Oficio N° 833 de 22 de enero de 2020

Ref. Expediente N° NC2018/0010676

TÍTULO DE LA SOLICITUD: “SOPORTE A TECHO O PARED PARA CENEFA DE CORTINA ENROLLABLE”

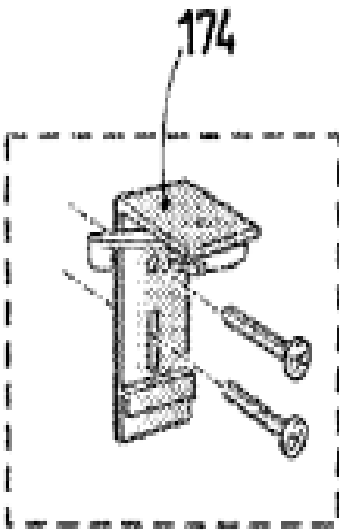
La reivindicación 1 consiste en: “Un soporte en forma de “L” que sirve como elemento de fijación para cenefa de cortina enrollable(...)” (Radicado N° ° NC2018/0010676 del 12 de septiembre de 2019).

Características Esenciales	D1	D1
Un soporte en forma de “L” que sirve como elemento de fijación para cenefa de cortina enrollable y que permite su anclaje a techo o pared	El cajón o tambor se compone de una parte fija en forma de "L" invertida (17) y de otra móvil en forma de"C" (18) que hace de tapa articulada por medio de engrapes (21) . Al efecto la parte fija consta de perfiles en planta (170) para soporte de fijación techo/pared (173) ; de pared (174) y de techo (175). (Pág. 5, líneas 21 a 24)	Como se muestra en la figura 1, el mecanismo 1 para el accionamiento de una cortina de riel, no representada, comprende esencialmente los siguientes componentes: un perfil acanalado 2 de soporte, unos medios de fijación 3. (Col. 4, líneas 53 a 57)

- Poseer una pestaña de ajuste en la parte frontal (7) y otra en la parte posterior (6) que fijan la cenefa en la posición de uso.		Estos medios de fijación 3 están constituidos por unas escuadras acarteladas 16 en las que, por uno de sus extremos, las cartelas 17 se extienden en sendas aletas 18. (Col. 5, líneas 9 a 12)

- Incorporar dos canales en la parte posterior (2) que alojan los tornillos de fijación y permiten un desplazamiento vertical para el posicionamiento en pared.		Los medios de fijación 3, permiten instalar firmemente el perfil acanalado 2 en una pared 12 o similar, mediante tornillos que atraviesan por los orificios 13, para el caso de anclado en pared, y por los orificios 14, para el caso de anclado en el techo, disponiendo de unos reducidos salientes 15 que hincándose en la pared 12, o techo, evitan la oscilación de dichos medios de fijación 3. (Col. 5, líneas 1 a 8)

- Incorporar una cajera en la parte superior (1) que aloja un tornillo de sujeción y permite su desplazamiento horizontal para el posicionamiento en techo.

De acuerdo con la tabla anterior, las características esenciales del dispositivo de la reivindicación 1 habían sido divulgadas previamente en los documentos D1 y D2, por lo tanto, la materia reivindicada no es nueva.
